**CLARIFICĂRI**  
**ACHZIȚIA DIRECTĂ**  
**RAFTURI METALICE PENTRU ARHIVA JUDECĂTORIEI GALATI**

Modul de prindere al tablei pe poliță:

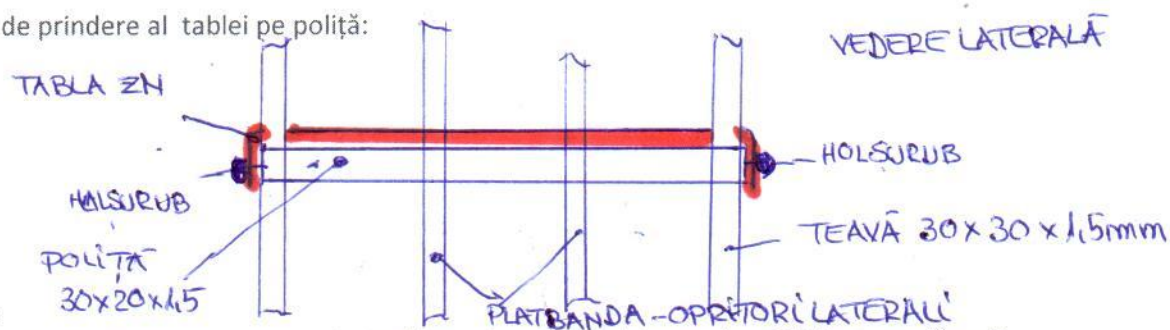
- Prinderea acestei table cu holzuruburi pe lateralul poliței (asa cum este figurat in CS) este nerealizabila daca se dispune si traversa de mijloc a poliței. In acest caz prinderea se poate realiza doar pe partea inferioara (fund) a tablei. Confirmati?

**Răspuns :**
